**Respuesta a Observaciones**

**Informe de Impacto Ambiental**

**Proyecto Rincón 50 ktpa-Expte. 23.515**

**Rev.00- Mayo 2025**

**Figura 1. Ojos de agua**

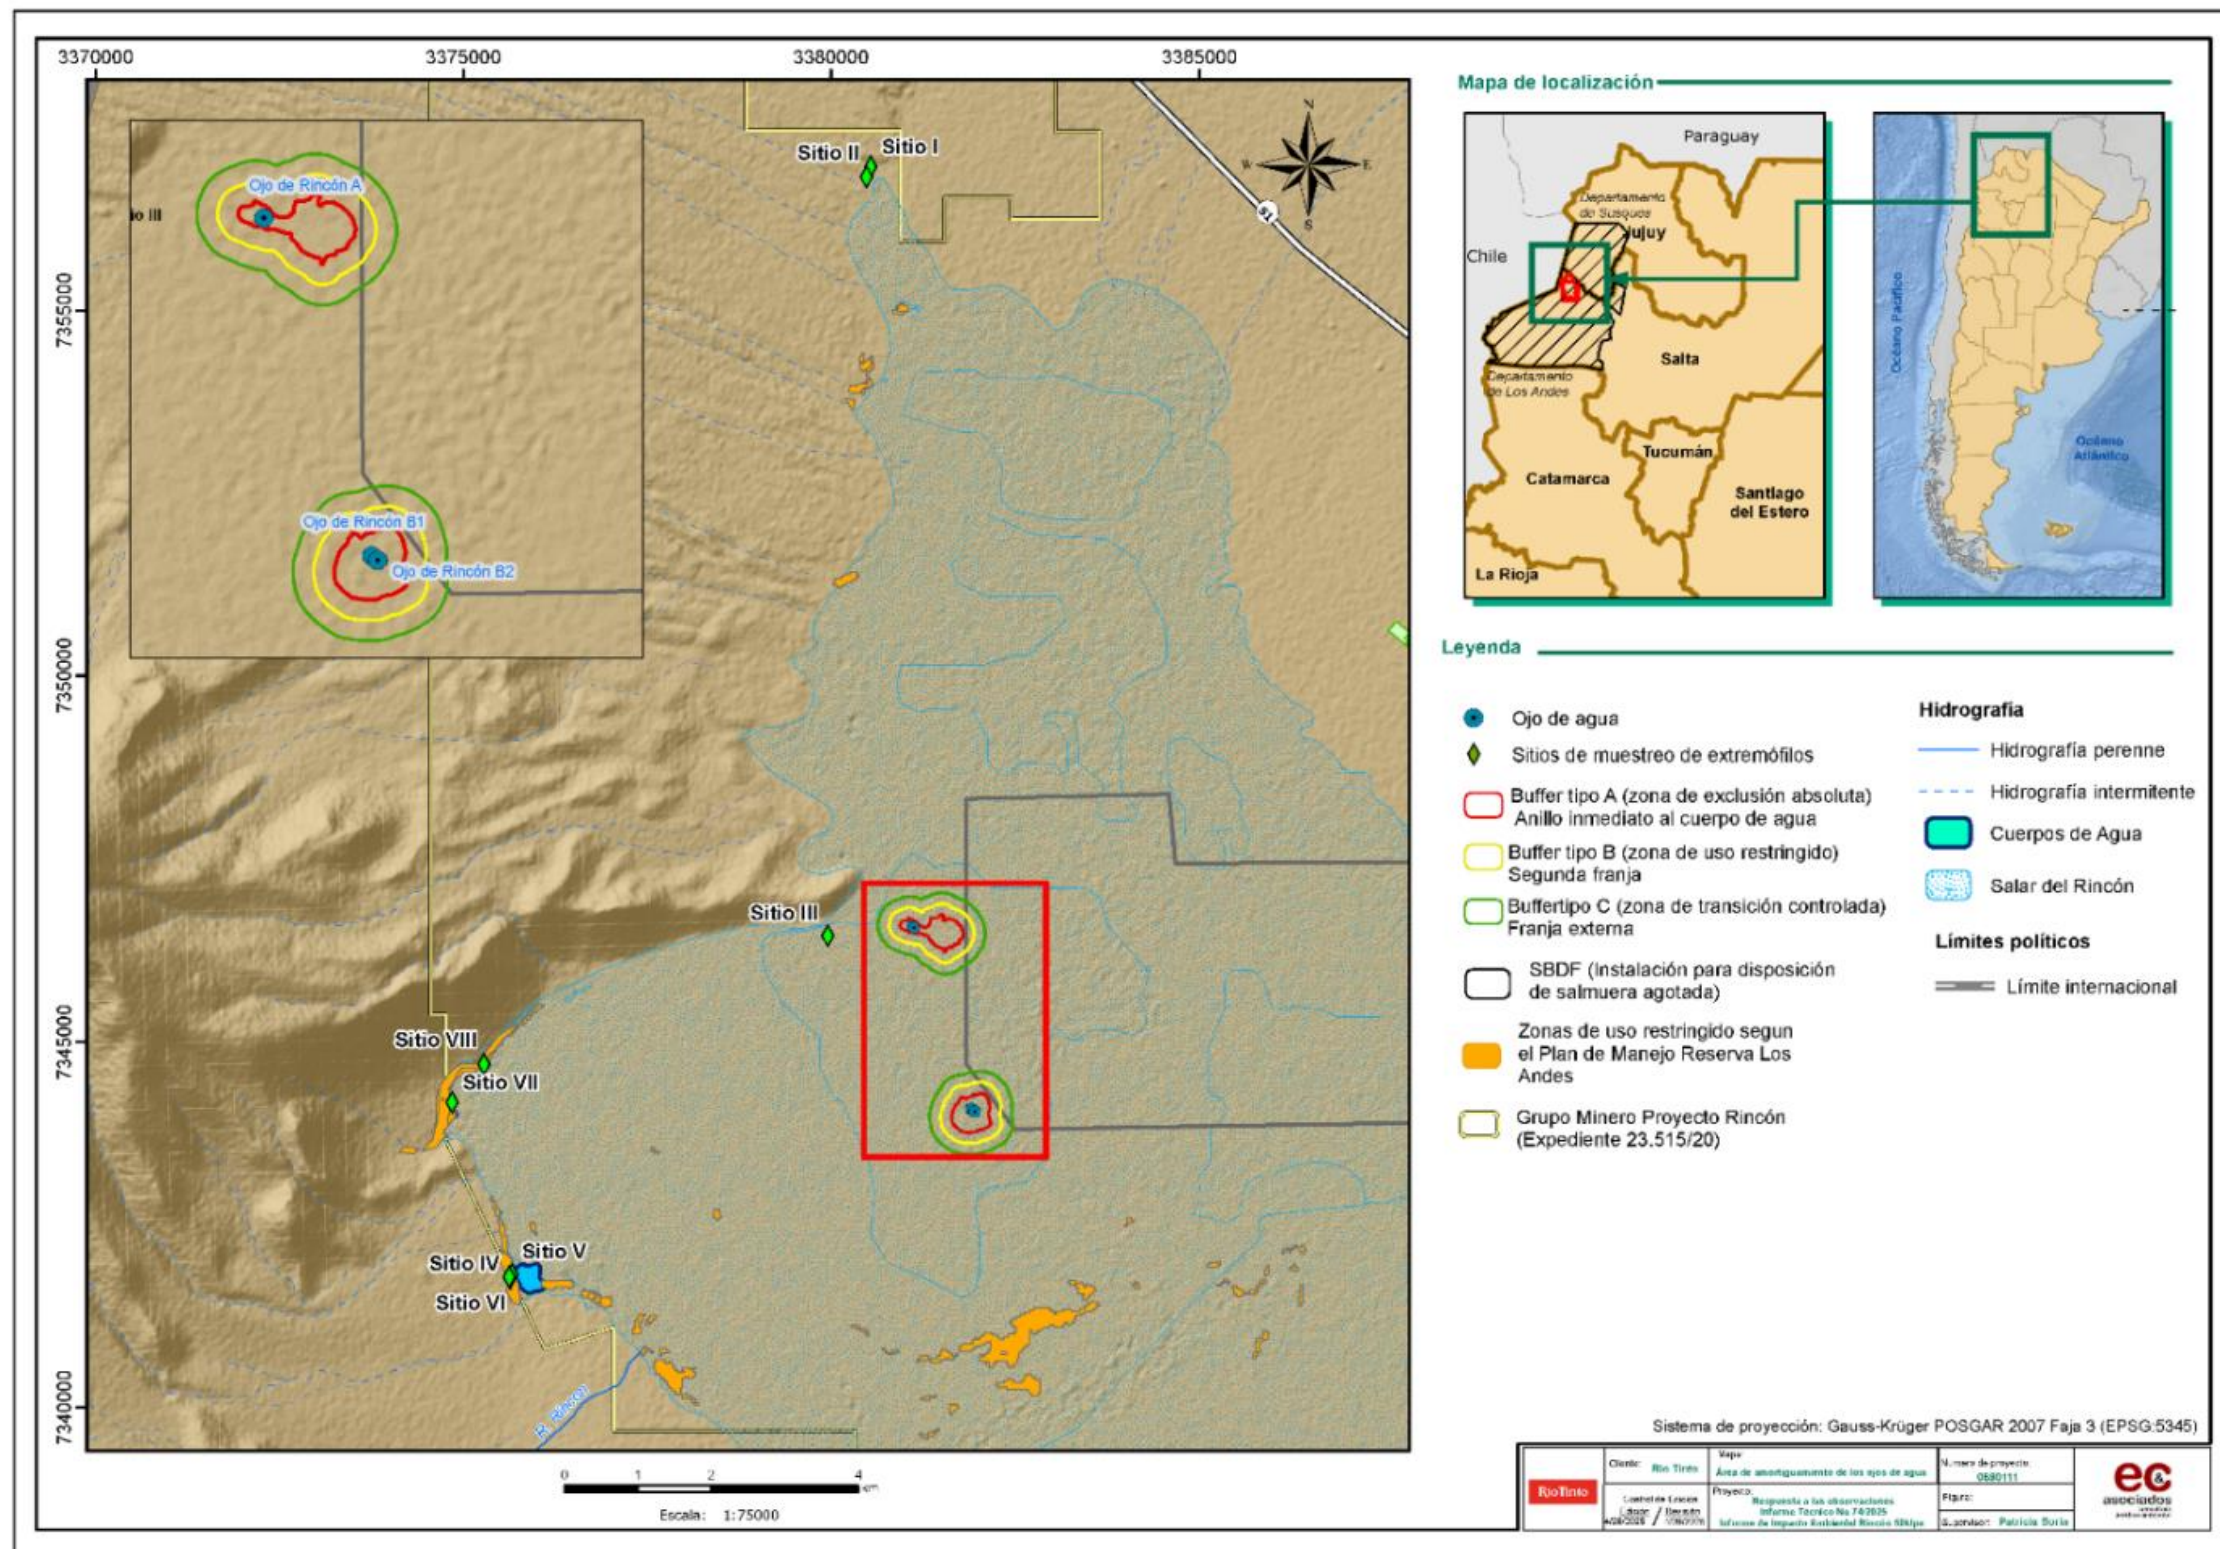
*"Se solicita ampliar información correspondiente a los "dos hallazgos de Ojos de Agua realizados durante los relevamientos" para la caracterización ecosistémica, que incluya: coordenadas geográficas, dimensiones, dinámica hídrica, inventarios biológicos a nivel taxonómico o de grupo funcionales, estado de conservación y zona buffer debido a su importancia en materia de conocimiento científico y preservación de la biodiversidad. Proporcionar un Plan de Manejo, las medidas de preservación previstas para cada uno de ellos y las áreas naturales protegidas".*

Los Ojos de Agua (también llamados *Ojos de Mar*) son cuerpos de agua superficiales de morfología circular que se forman dentro de los salares. Estas estructuras forman parte distintiva del paisaje salino, en ocasiones constituyen microhábitats de marcada relevancia ecológica y frecuentemente se encuentran habitados por microorganismos extremófilos. En el Salar del Rincón se han identificado tres cuerpos principales localizados en el sector noroeste del salar, y se los han denominado Ojos de Agua A, B1 y B2 respectivamente.

En la figura siguiente, se muestra la ubicación de los mencionados cuerpos.

**Figura 16. Situación de la SBDF (polígono azul) en relación con la solicitud de servidumbre identificada (línea roja).**

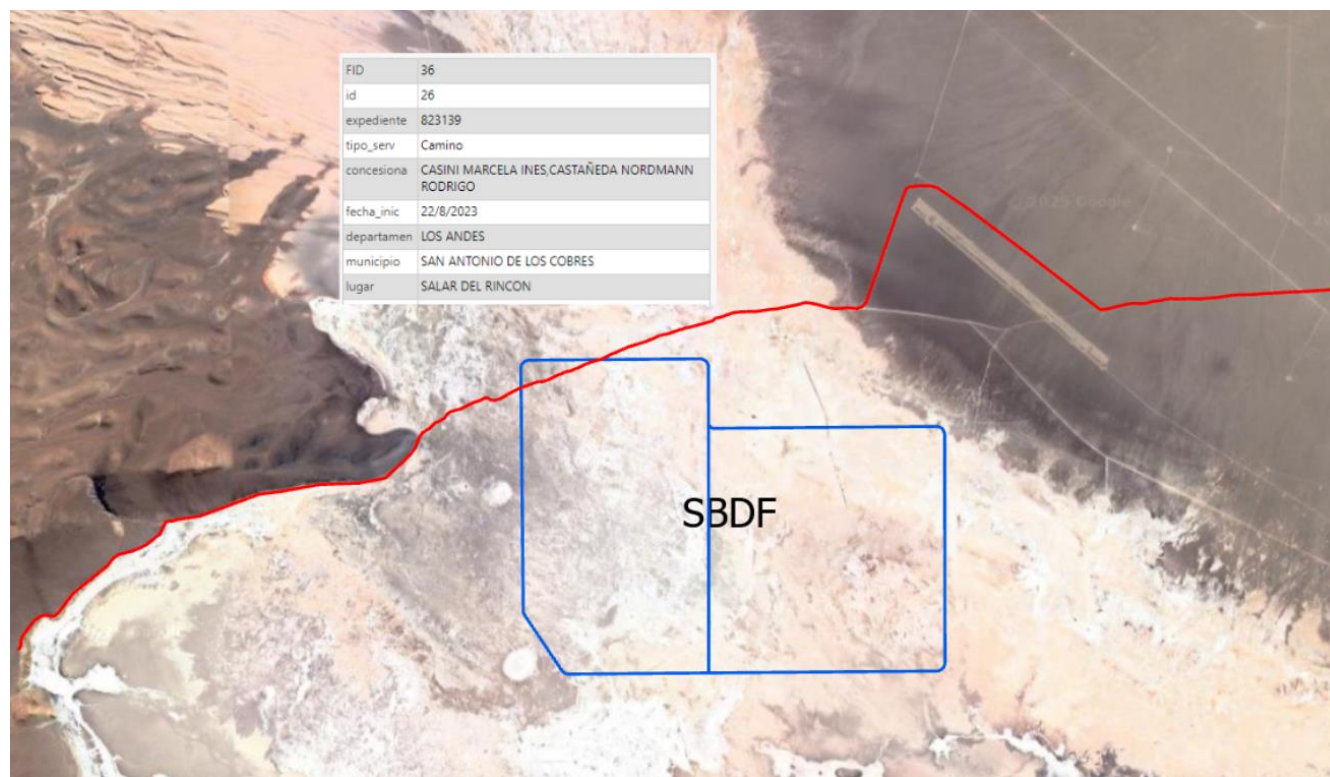
*"Se advierte que la construcción del SBDF se superpone parcialmente a una servidumbre de camino (Expediente Judicial N° 823.139) concesionada a un tercero, por lo que deberá contar con el acuerdo de este. Para la construcción de esta unidad y otras unidades accesorias del proyecto, deberá presentar el permiso correspondiente a la explotación de las canteras "Sapito" y "Rococo", teniendo en cuenta que utilizarían material proveniente de las mismas."*

En relación con lo observado, se confirmó que existe una solicitud de servidumbre de camino, la cual interfiere parcialmente con el borde noroeste de la Celda B de la estructura SBDF – *Pileta de Disposición de Salmuera Agotada (SBDF por sus siglas en inglés)*. La Figura 16 abajo presenta la situación identificada en el Catastro Minero.

**Figura 17. Ojos de agua, con sus respectivas áreas buffer**

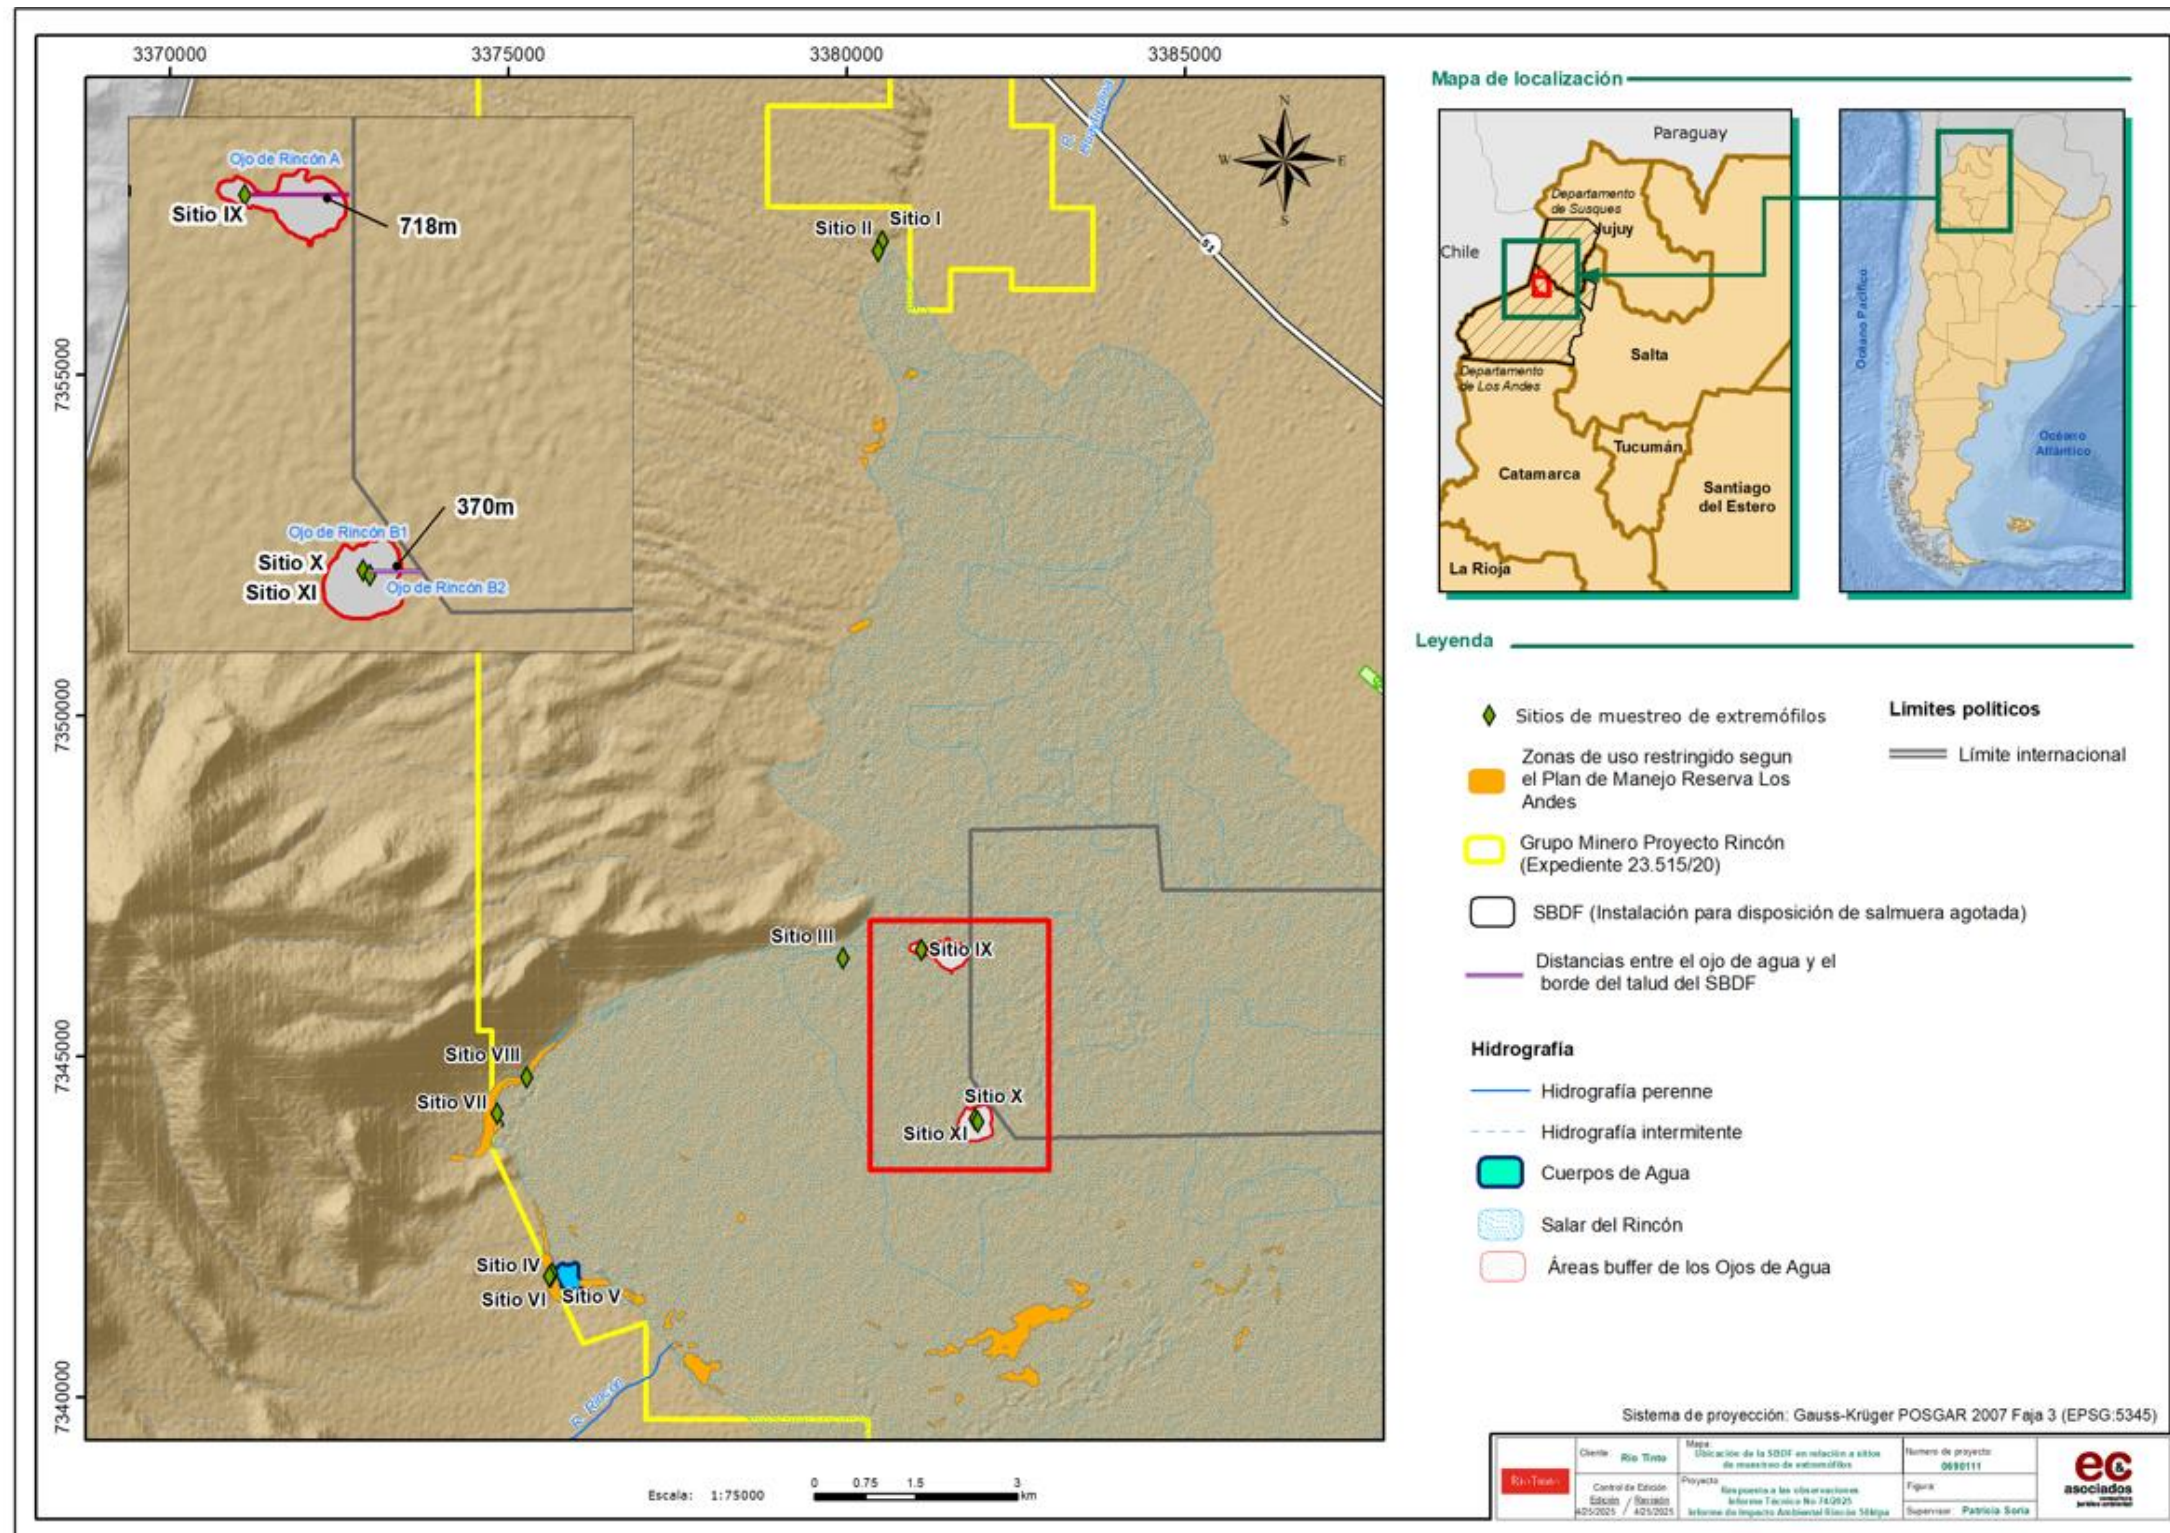
En respuesta a la solicitud de realizar un nuevo análisis de alternativas para la localización de la unidad de disposición de salmuera agotada (SBDF), se procedió a revisar y ampliar el Análisis Multicriterio (MAA) previamente presentado en el Anexo 3.02 del IIA del Proyecto Rincón 50ktpa.

Cabe subrayar que el hallazgo de los Ojos de Agua resultó en un ajuste del diseño de la celda B del SBDF con el fin de garantizar la protección de estos ambientes únicos y de relevancia ambiental, de acuerdo con su clasificación como área intangible en el marco del Plan de Manejo de la Reserva Nacional de los Andes.

En la siguiente figura, se pueden observar tanto la ubicación de los Ojos de Agua, con sus respectivas áreas buffer, los demás sitios de muestreos de extremófilos identificados, y la configuración ajustada de una de las celdas del SBDF (celda B) con el objetivo de proteger estos ambientes microbianos:

Como se observa en la Figura 17, las zonas con presencia de extremófilos más cercanas al SBDF son los Ojos de Agua. En el caso particular de los Ojos de Agua, la delimitación de la zona buffer se realizó tomando en cuenta los cambios de cobertura de suelo y de la textura de la costra carbonática circundante, entendiendo que estos factores representan una expresión superficial de lo que ocurre en el subsuelo.
